MODIFICACIÓ PUNTUAL
DEL PLA ESPECIAL DE REFORMA INTERIOR
DEL NUCLI HISTÒRIC DE SANT VICENÇ DE
MONTALT AL NÚMERO 4 DEL CARRER NOU

desembre de 2019

L'objectiu de la present modificació rau en la incorporació al plànol 11 del PERI del nucli antic de la finestra original, actualment tapiada, a la façana del número 4 del carrer nou, omesa al planejament vigent.

DG-INF-VII _ Plànol 11 del PERI aprovat definitivament el 13 de febrer del 2002.

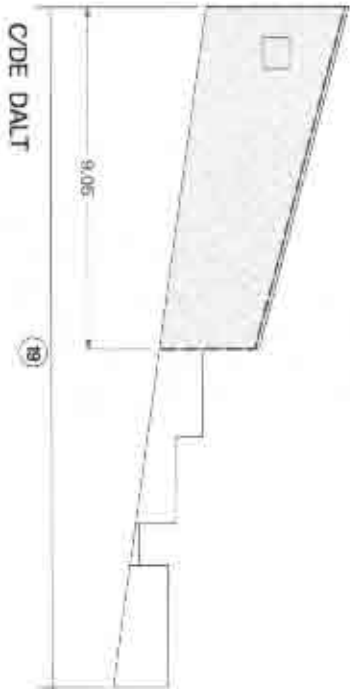
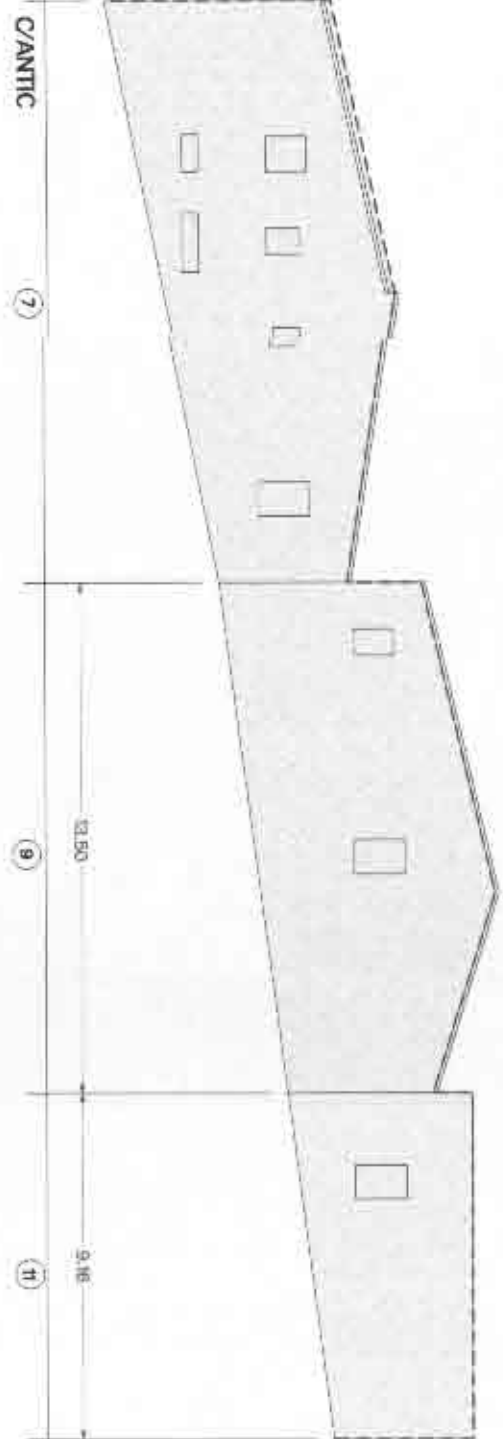
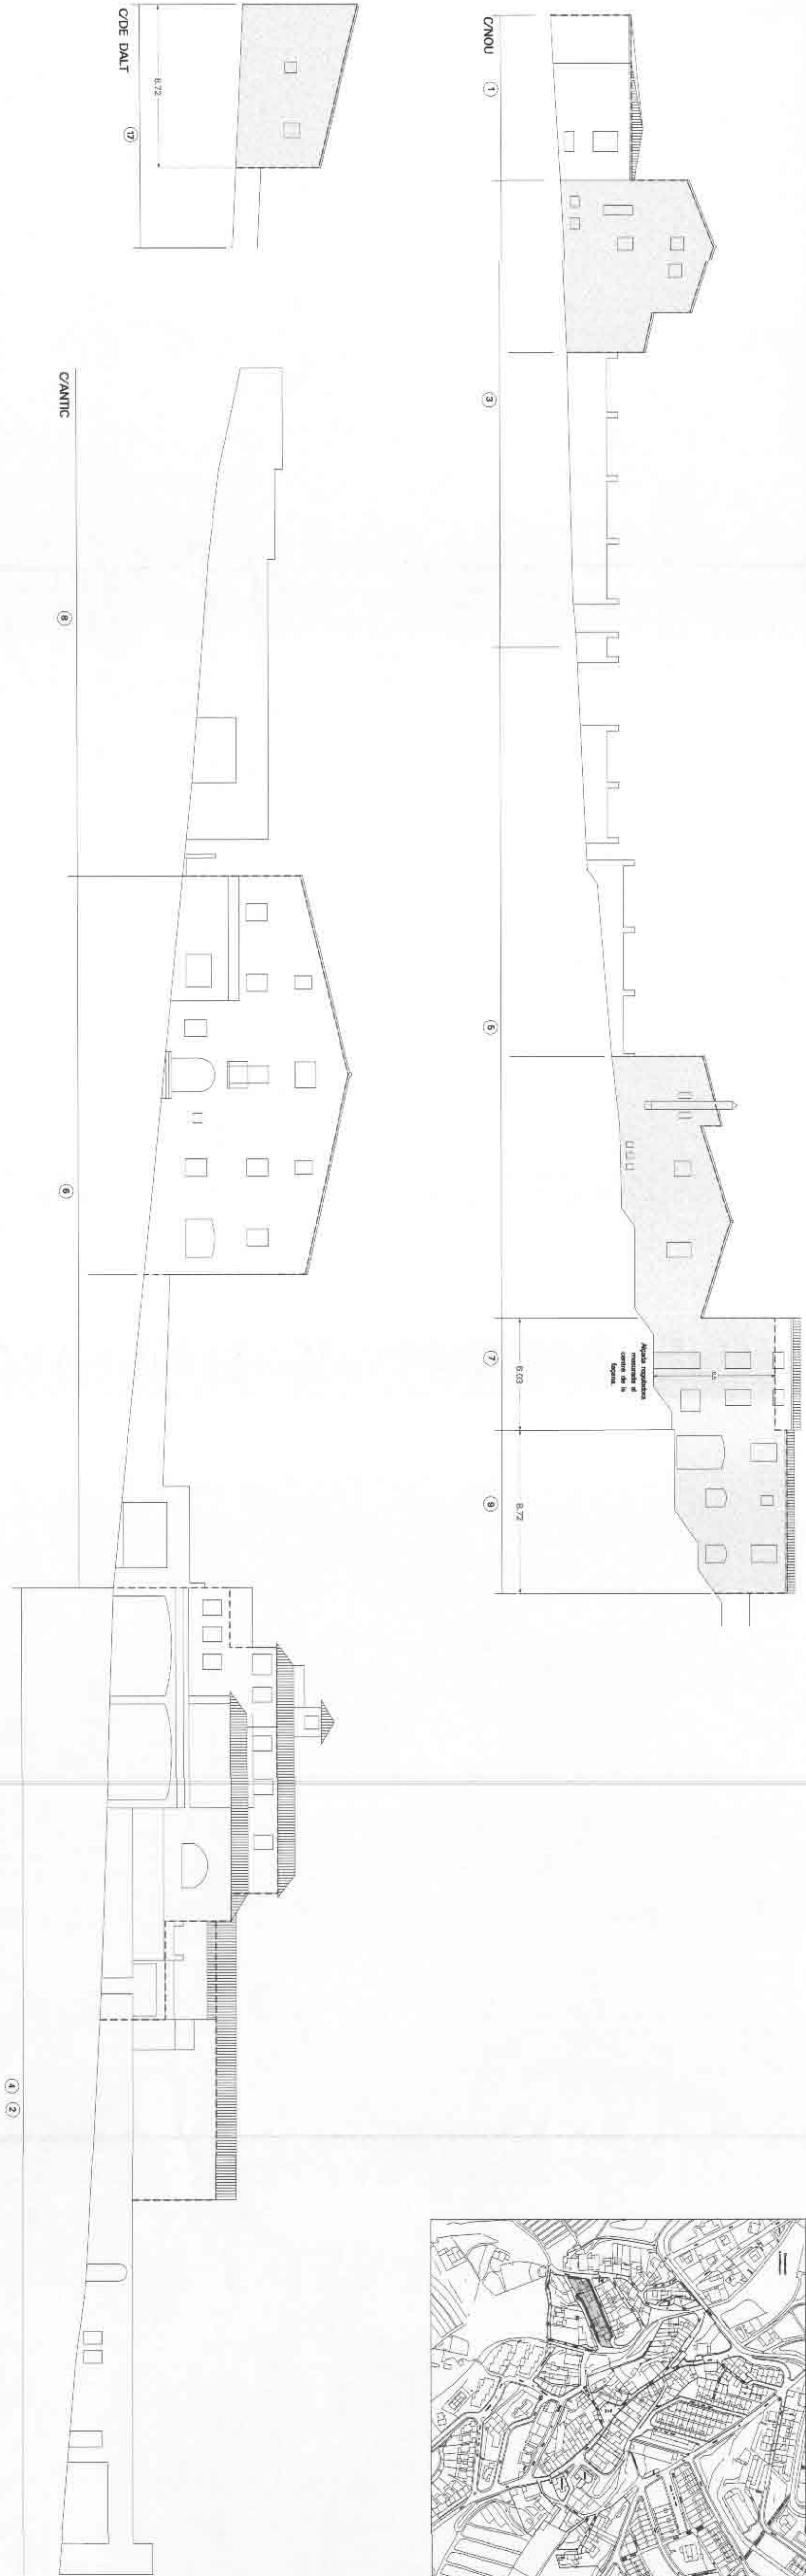
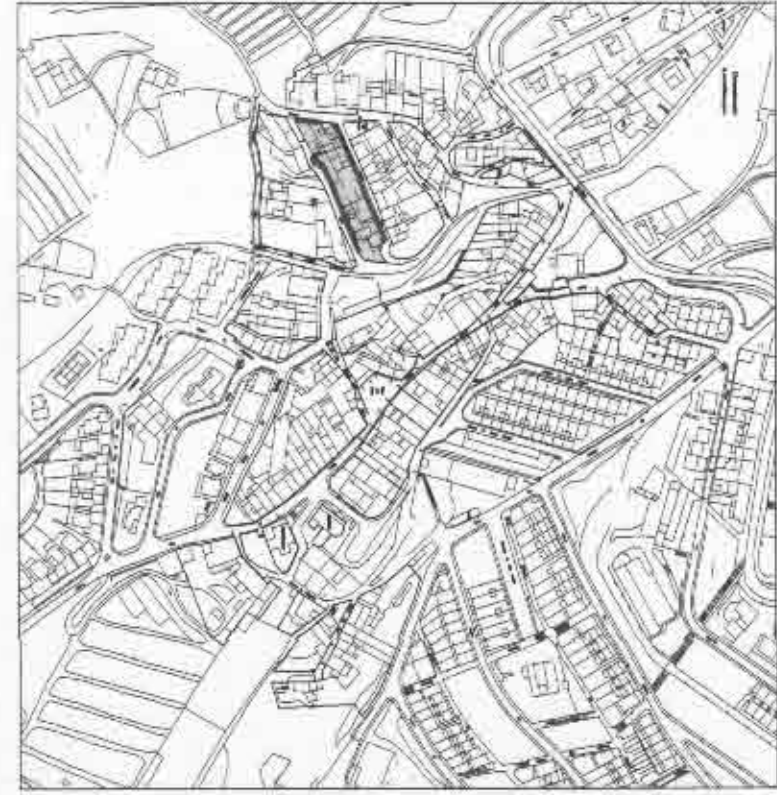
Com s'ha referit anteriorment, la present Modificació Puntual incorpora al plànol 11 del Pla Especial de Reforma Interior del nucli antic -ordenació en alçat- l'obertura, actualment tapiada, a la façana del número 4 del carrer Nou -omesa al planejament vigent. A la imatge precedent pot observar-s'hi clarament la llinda de l'obertura tapiada, idèntica a la resta de llindes corresponent a les dues finestres del primer pis.

La present modificació puntual afecta únicament el Plànol 11 -ordenació en alçat-, tot incorporant-hi el perímetre de l'obertura original de la façana, actualment tapiada.

La present modificació esmena la omissió de l'obertura en qüestió al planejament vigent per tal d'incorporar-la al conjunt d'elements protegits i d'autoritzar-ne una eventual recuperació.
